社團法人臺南市建築師公會 函

主旨：檢送本會「臺南市政府建造執照及雜項執照簽證項目抽查復核小組」104 年度第一次會議之提案，敬請召集討論，請查照。

「台南市政府建造執照及雜項執照簽證項目抽查復核小組」

104年第一次會議提案 提案單位：社團法人台南市建築師公會

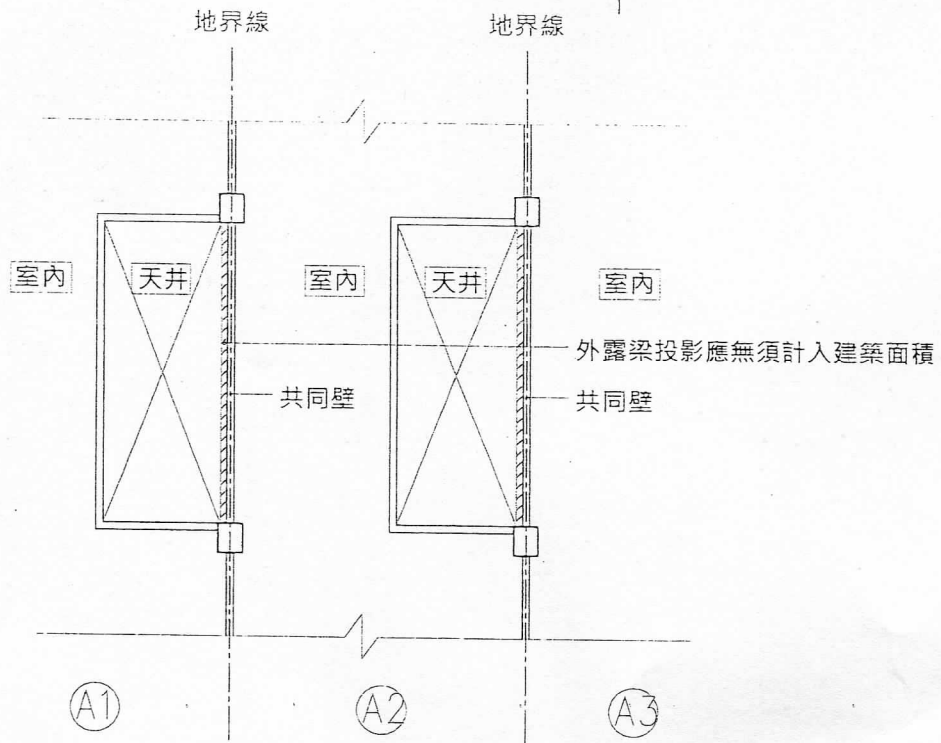
提案七：RC造型牆是否應計入面積？（提案單位：社團法人台南市建築師公會）

RC 造型牆，該案經過都審程序、建管二股審查、使管審查通過取得使用執照(如附件一)。

- 一、此造型牆模式比照在台南市善化區善新段 232 地號(經過都市設計審議，建照:102 南工造字第 04480 號)並以取得使用執照的案件。
- 二、該造型牆因為與外牆分開，所以不影響後面外牆及陽台的通風及開口檢討，且具美學考量設計，以個案方式同意比照上述案件，該造型牆不計入面積。

提案一 (附件)

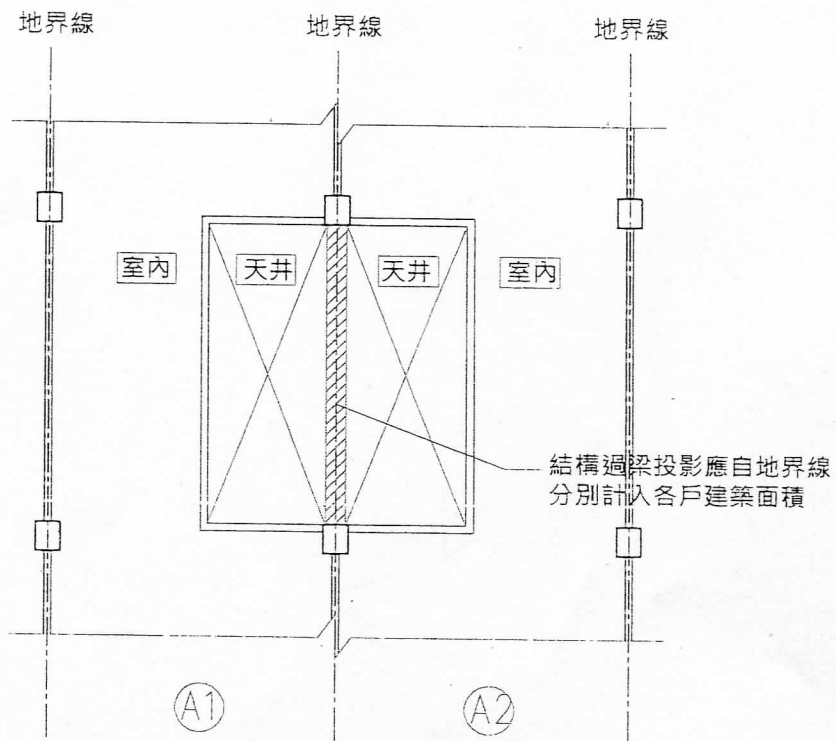
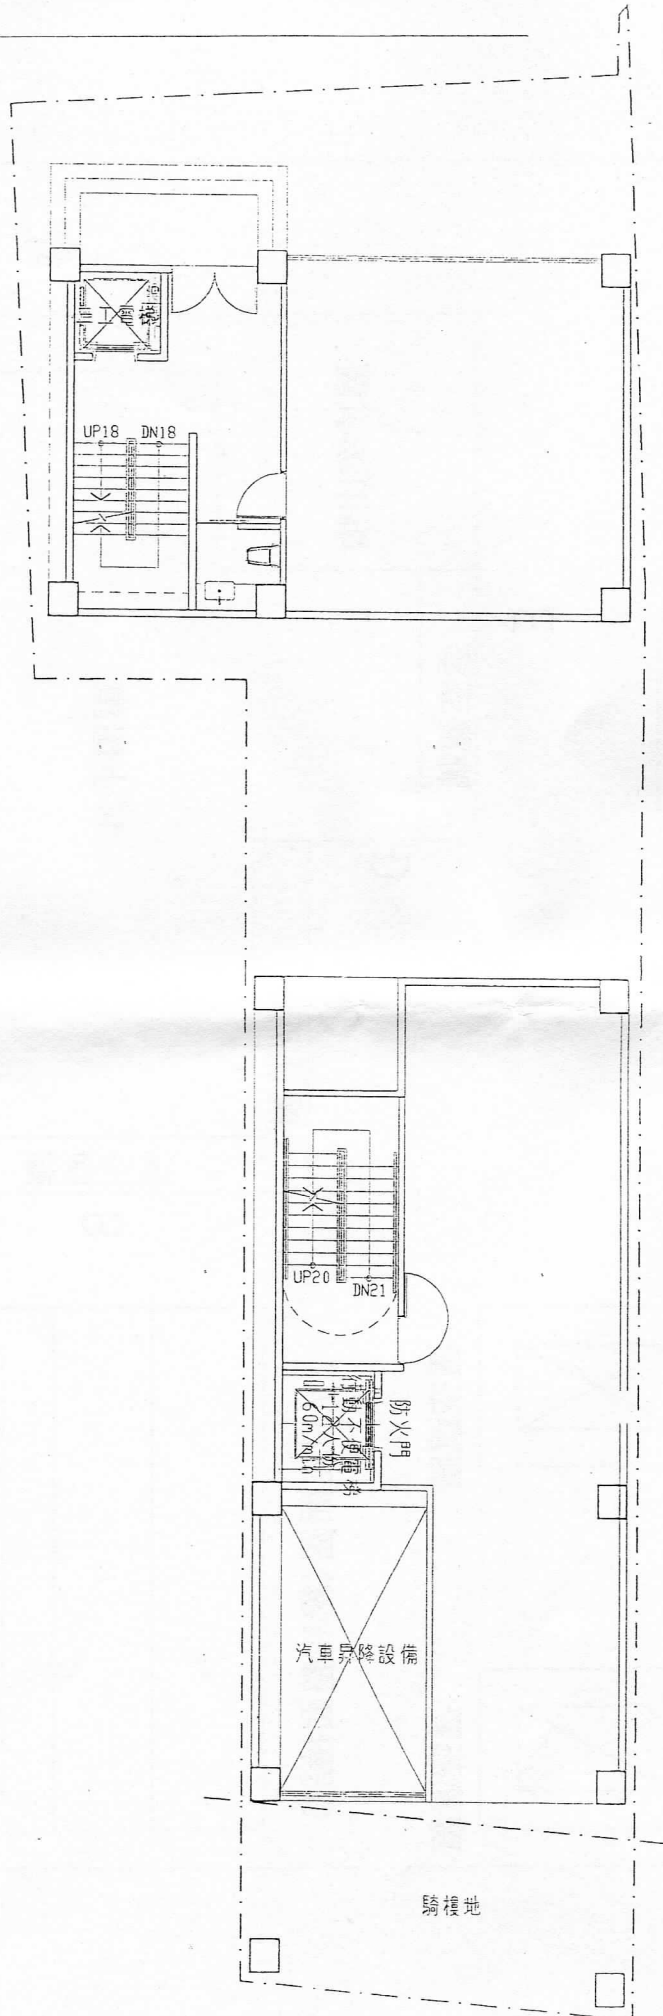
提案一：連棟透天天井內之共同壁外露梁，是否計入建築面積疑義？
(提案單位：社團法人台南市建築師公會)

說明：有關連棟透天天井內之共同壁外露梁，是否須將此外露梁投影面積計入建築面積？提請討論。(詳附件1)

台南市建築師公會意見：若天井內之共同壁乃臨接鄰戶之室內空間，其外露梁投影面積應無計入建築面積之必要。但若與鄰戶臨接之相對位置亦為天井，則其結構性之過梁應自地界線分別計入建築面積。(詳附件一)

附件二

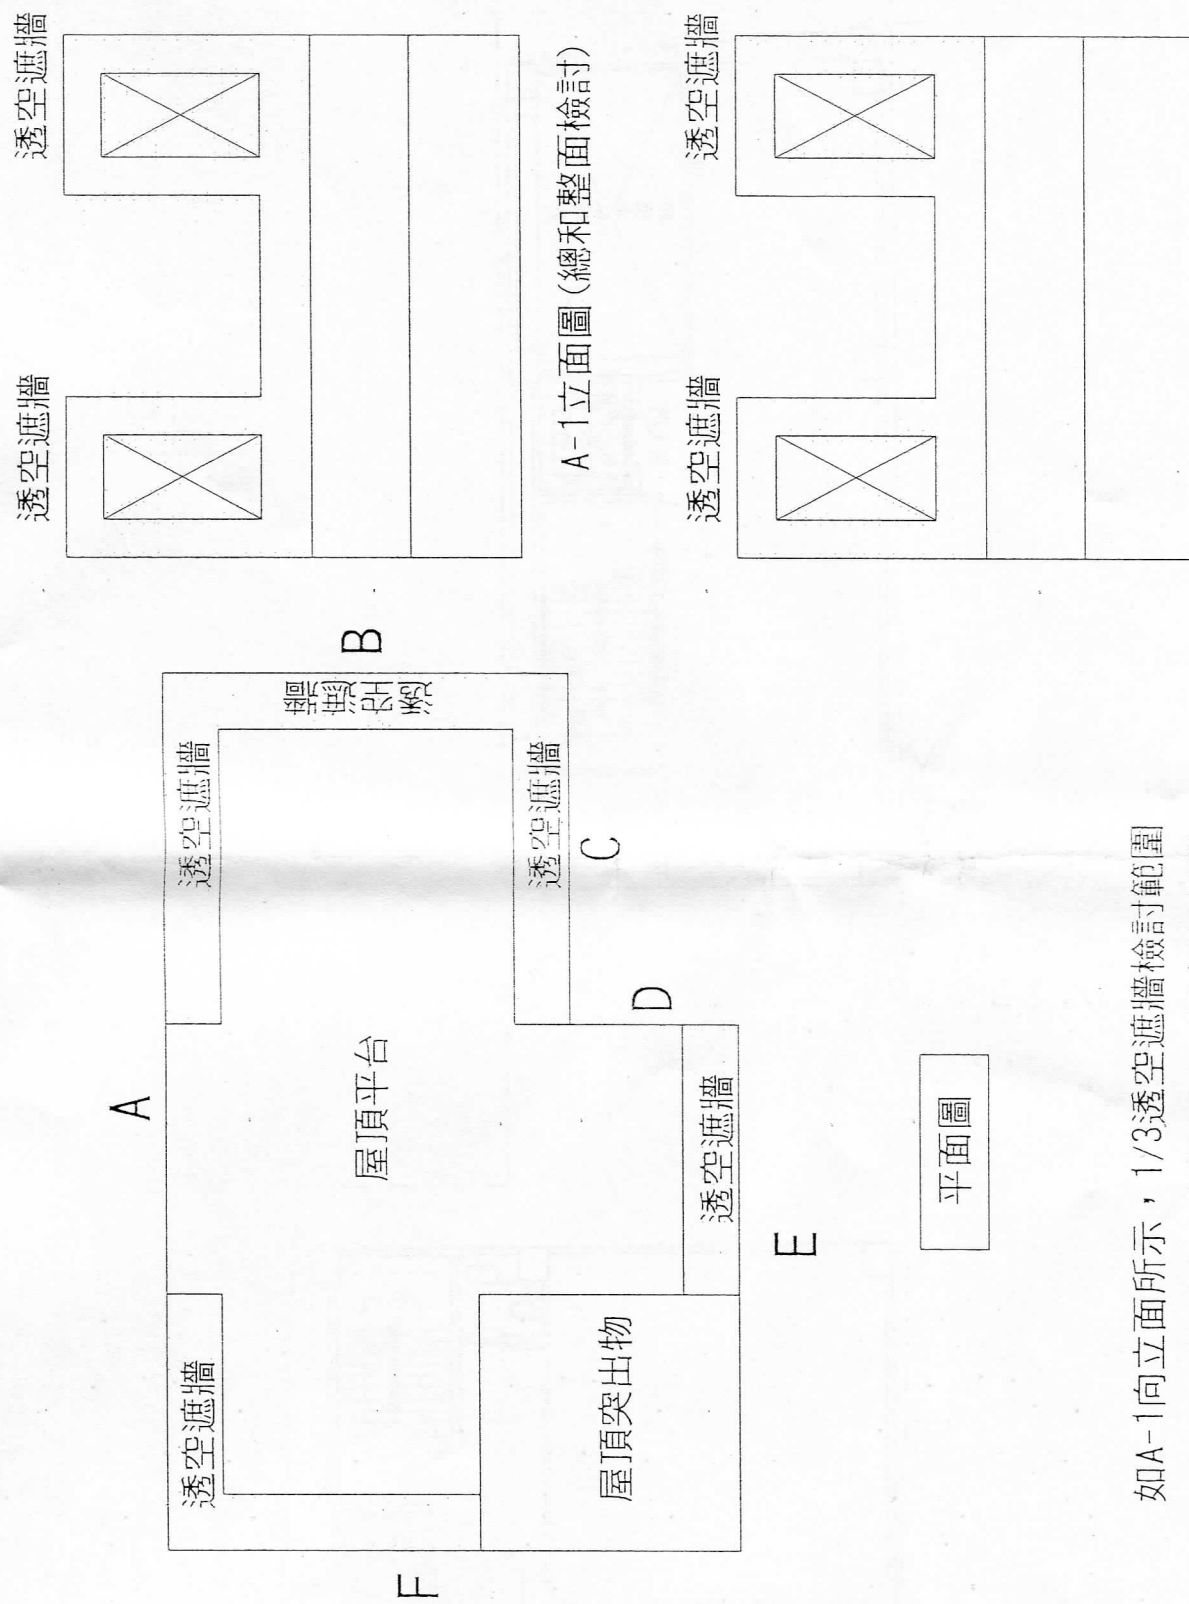
- 一、本案基地因條件限制，擬使用汽車昇降設備取代車道，依技術規則第五十九條之一第二款規定，本案無設置汽車坡道且汽車數量小於30輛，是否仍需自騎樓退縮二公尺設置，敬請委員釋疑。(詳附件一)
- 二、如A-1向立面所示，1/3透空遮牆檢討範圍可否以單邊整面全部範圍(含未遮蔽範圍)總和檢討之，敬請委員釋疑。(詳附件二)

如A-1向立面所示，1/3透空遮牆檢討範圍
 可否以單邊整面全部範圍(含未遮蔽範圍)
 總和檢討之

- 一、本案採汽車昇降設備，非坡道，不需留設二公尺緩衝車道。
- 二、透空遮牆應以單邊整面全部面積範圍檢討。

提案三 (附件)

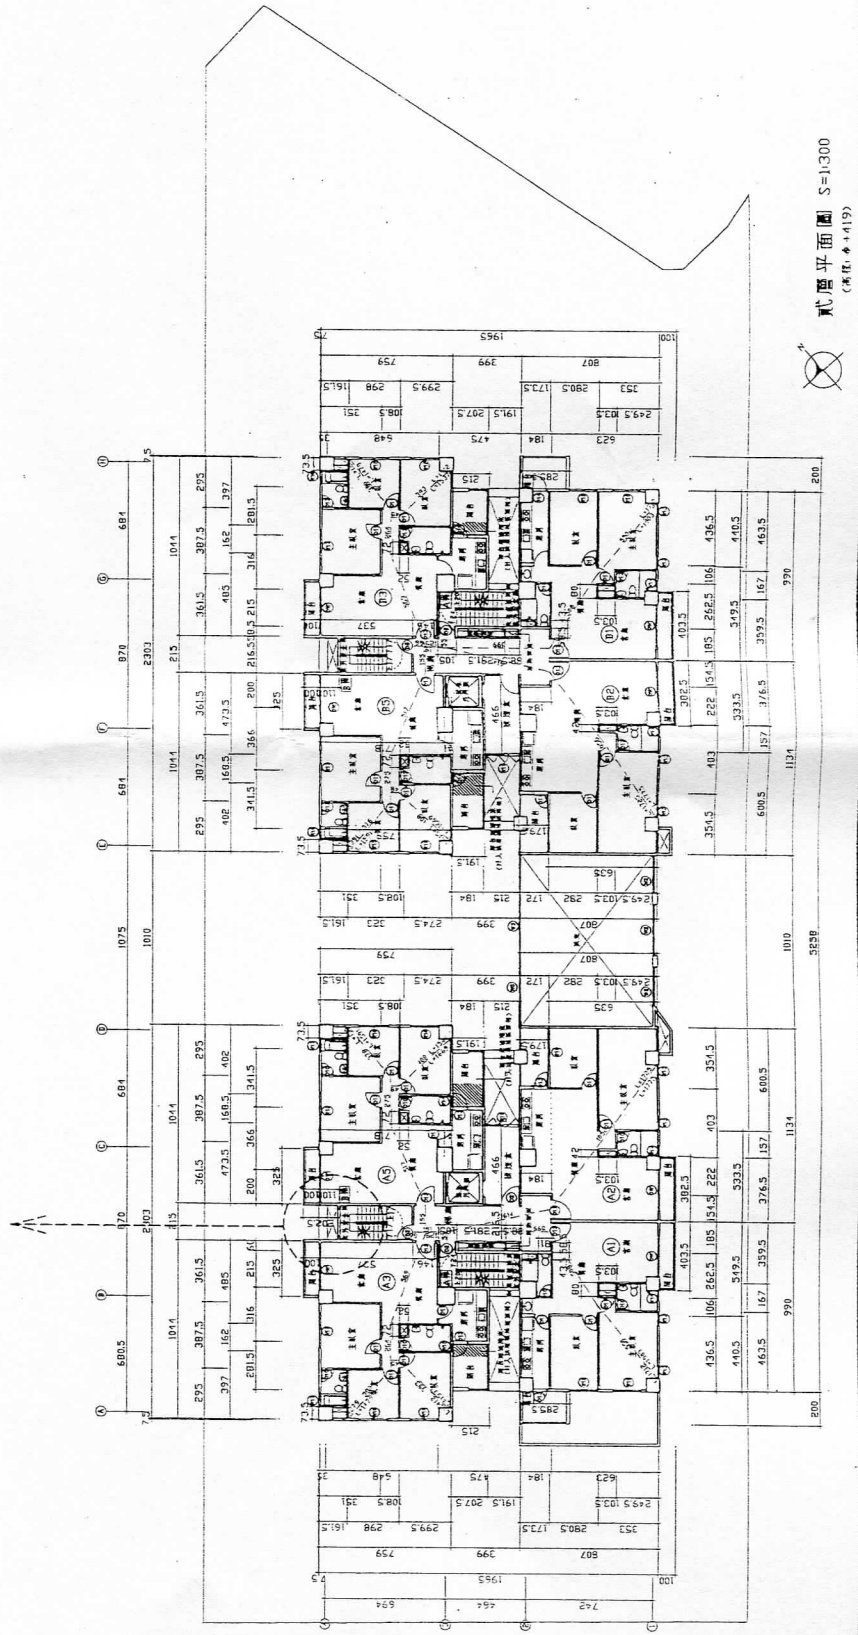
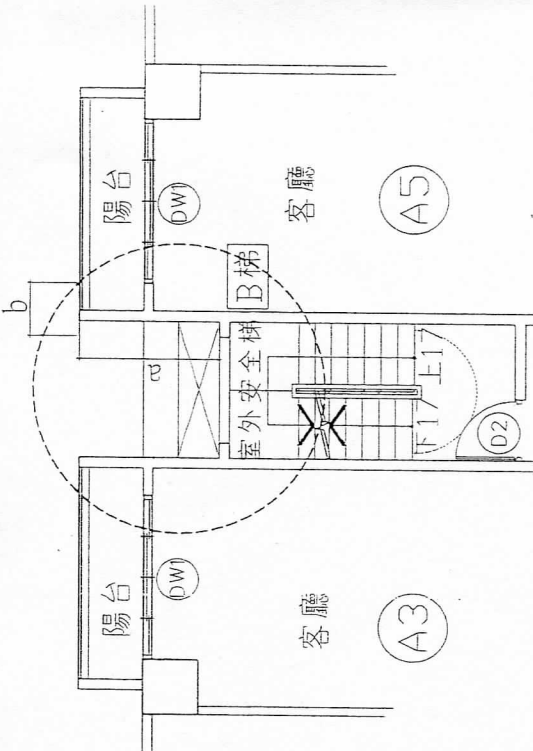
提案三：有關建築技術規則建築設計施工編第 97 條第一項第二款第二目所規定『安全梯與建築物任一開口間之距離，不得小於兩公尺』之認定問題釐清。(提案單位：社團法人台南市建築師公會)

說明：針對建築技術規則建築設計施工編第 97 條第一項第二款第二目所規定之『安全梯與建築物任一開口之距離，不得小於兩公尺。』該處所指之距離，認定方式該如何計算量測，請詳見附件圖例所標示“a”之直線距離或“b”之直線距離，是否任一方式皆符合直線量測之規定。

a ≧ 2M
 b ≧ 2M

台南市建築師公會意見：a 或 b 任一直線距離 $\geq 2\text{m}$ 皆符合直線量測之規定。

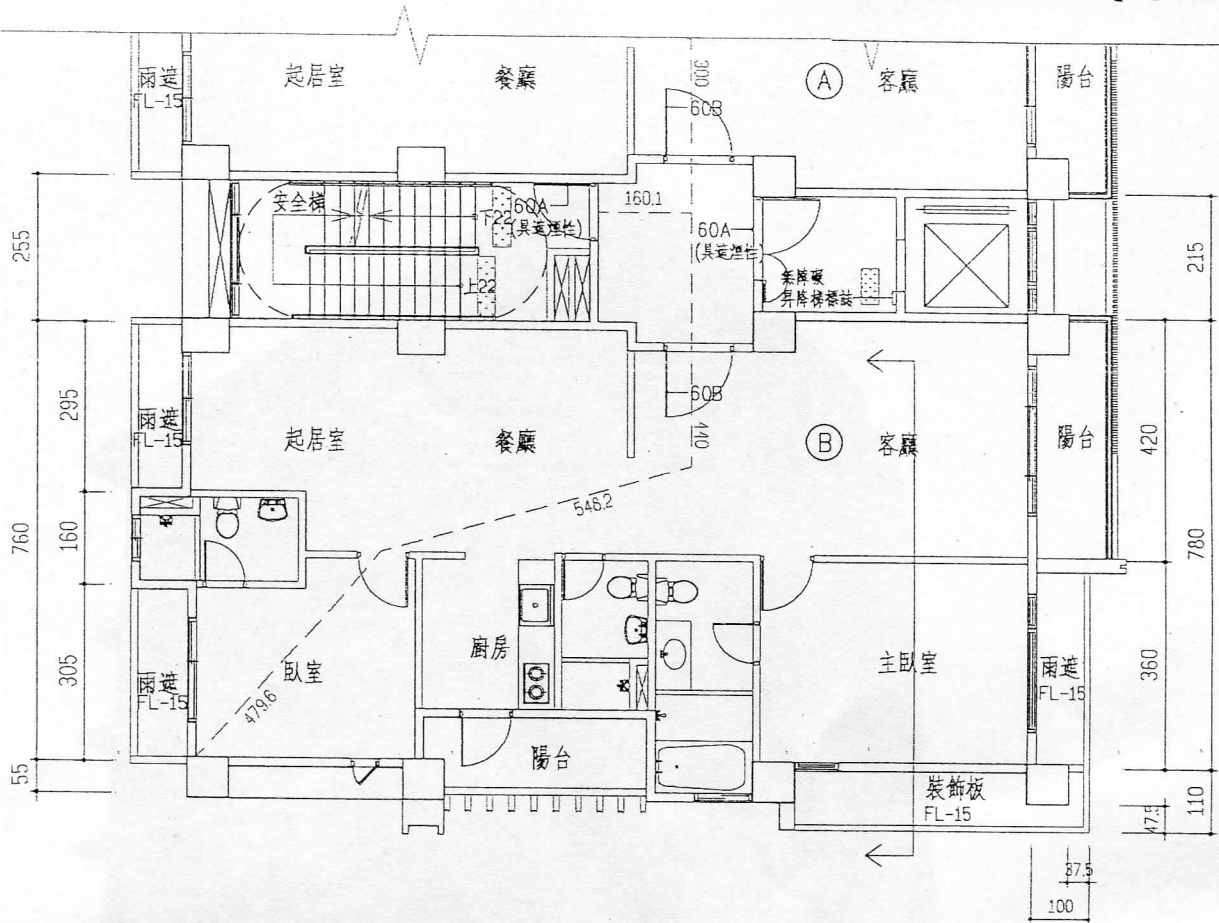
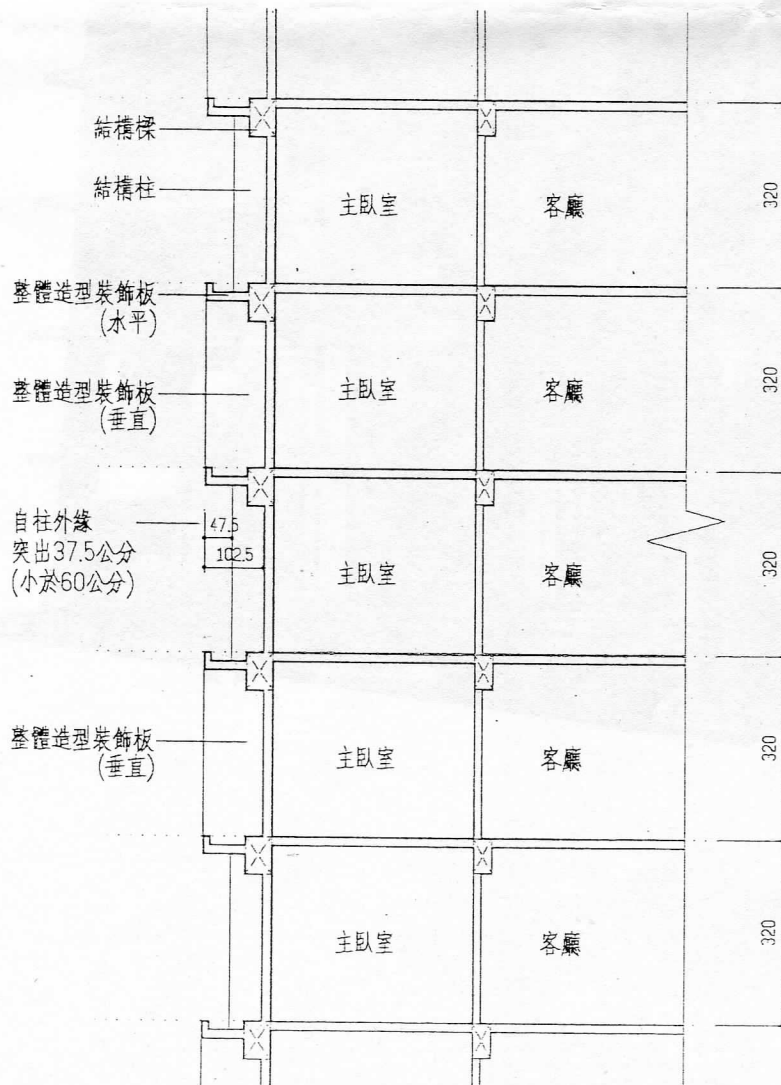
提案四：本案建築物於外牆設置裝飾板，是否可行，提請討論。(提案單位：社團法人台南市建築師公會)

- 一、依 103 年「台南市政府建造執照及雜項執照簽證項目抽查復核小組」第一次會議提案六之決議辦理。
- 二、本案設置於側向之裝飾板，係為延續正向雨遮之水平線條，以形成立面轉角之連續框架視覺效果(參考外觀透視)構造上採降版 15 公分，且該部分之外牆僅設置一寬 60 公分之外推窗，其餘部分為實體牆(詳平、剖面圖說)。裝飾版突出外緣為 47.5 公分，小於 60 公分，尚符合決議內容規定。

台南市建築師公會意見：本案設計之外牆裝飾板，符合 103 年「台南市政府建造執照及雜項執照簽證項目抽查復核小組」第一次會議提案六之決議，應屬適法。

提案五 (附件)

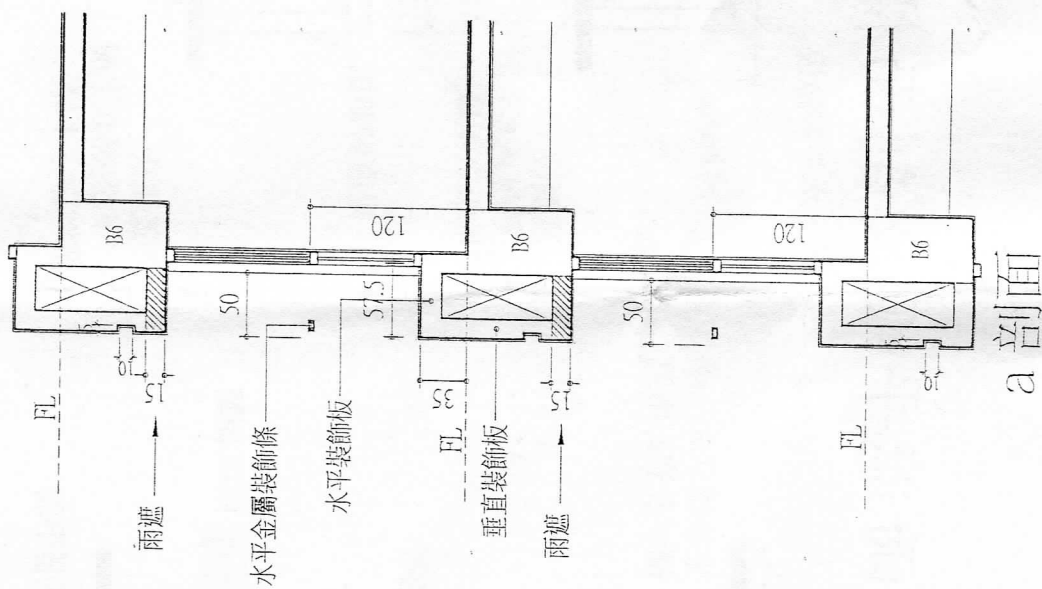
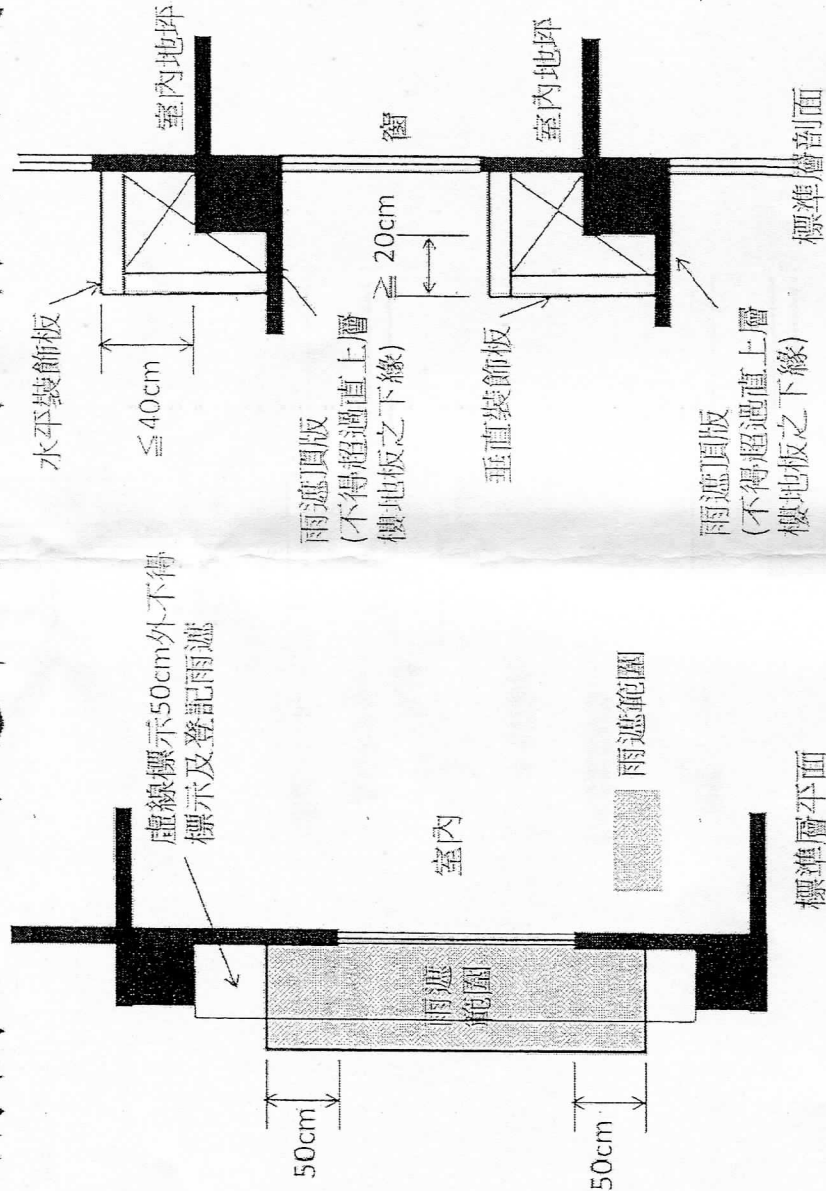
提案五：本案雨遮板上方可否加設水平及垂直裝飾板，是否可行？
提請討論。（提案單位：社團法人台南市建築師公會）

- 一、依內政部 100.4.15 台內營字第 10008022591 號函雨遮相關規定辦理。
- 二、本案雨遮板考量建築物造型及立面景觀加設與雨遮板一體構築之水平及垂直裝飾板（詳本提案附件圖說）

台南市建築師公會意見：公會建議雨遮及裝飾板僅能擇一標示；考量建築物立面造型變化，另提出高雄市雨遮認定方式供各位先進參考，再提請討論。
